Technical *Info*

**Courroie de distribution CT 881 K2/K4 à l'exemple des Ford 1,25 16V/
1,4 16 V/ 1,6 16 V - divers modèles à partir de 04/97**

Fig. 1
Galet, ancienne version

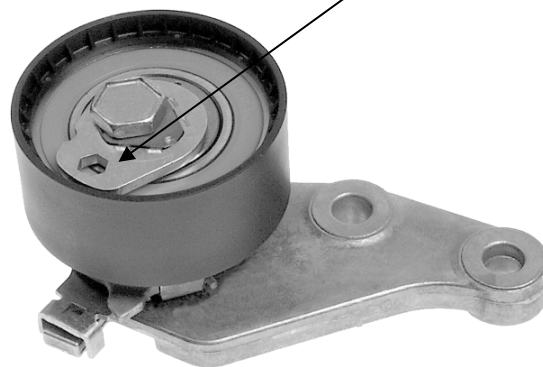
Le galet tendeur fourni dans le kit a une conception différente de celle du galet monté jusqu'alors sur le véhicule.

(Ajustage de l'excentrique jusqu'à alignement du pointeur à l'aide d'une clé Allen)

Lors du changement de courroie, le constructeur prescrit l'utilisation de la nouvelle version en lieu et place de l'ancienne.

La nouvelle version est désormais pourvue d'un goujon pré-monté et peut être directement montée. Après montage de tous les composants, seul le goujon de sûreté est tiré et la tension se règle automatiquement.
